Saksnr: 2020/62577-6**Saksbehandlar:** Knut Helge Olsen

Svar på fråvikssøknad - fv.609 Heilevang - Sikt veg 23000

Bilete 2: Utdrag frå teikningsgrunnlaget – plan og profil avkøyrsl 23000

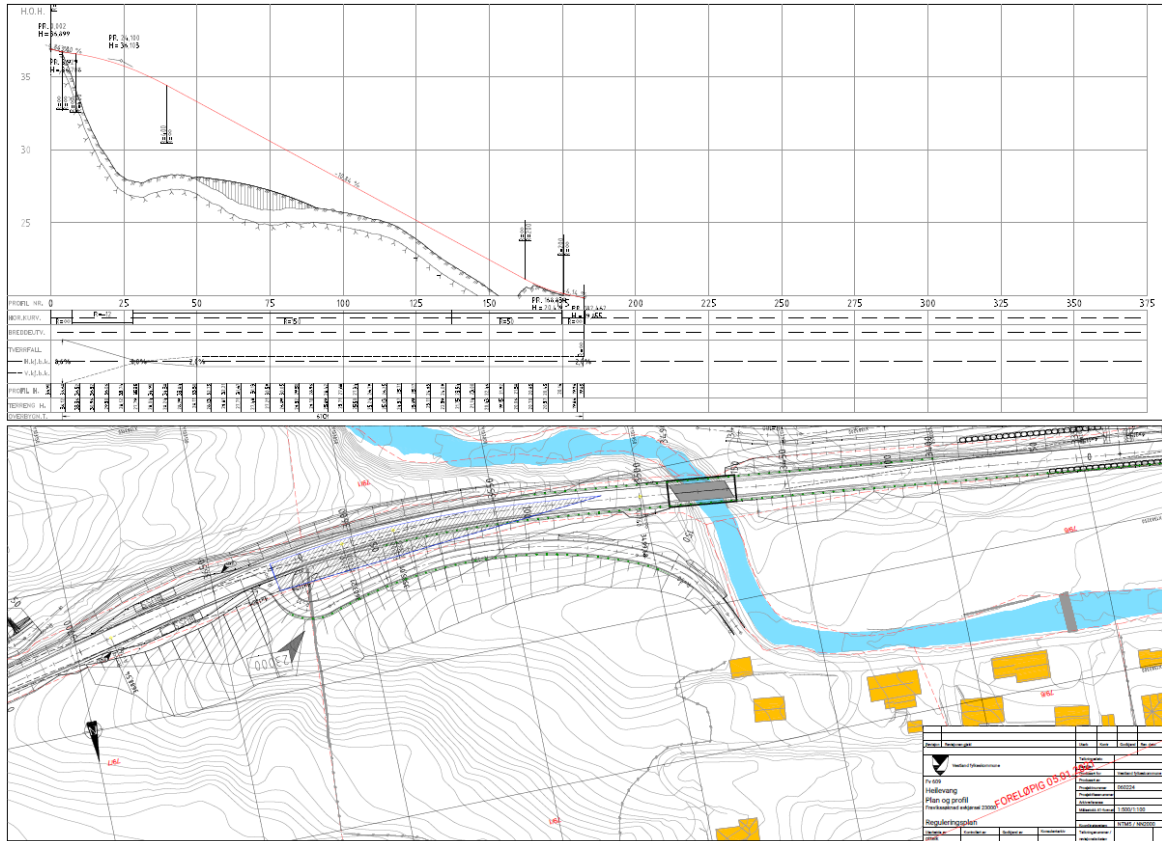
De er under utarbeiding reguleringsplan for skredsikringstunnel mellom Hestvika og Heilevang i Sunnfjord- og Askvoll kommunar. Ved to avkøyrslar vil skinnerekkverk ($h=0,75m$) for ny fylkesveg vere sikthindrande for avkøyrslene. Dette fråviket gjeld for avkøyrslar 23000 ved Heilevang, og kun for siktsona vestover.

Siktsona er teikna 115 meter vestover, 4 meter inn i avkøyrsla.

Denne avkøyrsla er ny som følgjer av flytting av vegen vekk frå området kring brua over Heilevangselva. Langs fylkesvegen er det behov for rekkverk for å sikre mot utforkøyring før og etter ny bru. Dette rekkverket hindrar fri sikt.

Det vil ikkje vere råd å flytte rekkverket ut av siktsona og samstundes tilfredsstill funksjonen til rekkverket langs fylkesvegen. Fylkesvegen har stort fall (8 %) i vestleg retning ned mot brua, slik at ein i praksis vil sjå over rekkverket i store delar av siktsona.

1. Fylkesdirektør for infrastruktur og veg i Vestland fylkeskommune godkjenner fråvik frå N100, kap. D, pkt. 1.4.2 Siktkrav, for veg 23000. Godkjenning vert gjeve med atterhald om at rekkverket si plassering vert optimalisert i høve til sikt og tryggleik.

Prosjektet melder at fråviket vil gje noko dårlegare siktilhøve for dei som skal ut på fylkesvegen (austover) frå avkøyrsla. Fråviksgruppa sluttar seg til prosjektet si vurdering, men peikar på at prosjektet må arbeide ut ei optimal plassering av rekkverket i høve til sikt og tryggleik.

Fråviksgruppa tilrår difor at fylkesdirektør for infrastruktur og veg i Vestland fylkeskommune godkjenner fråvik frå N100, kap. D, pkt. 1.4.2 Siktkrav, for veg 23000. Fråviksgruppa tilrår og at godkjenninga vert gjeve med atterhald om at rekkverket si plassering vert optimalisert i høve til sikt og tryggleik.
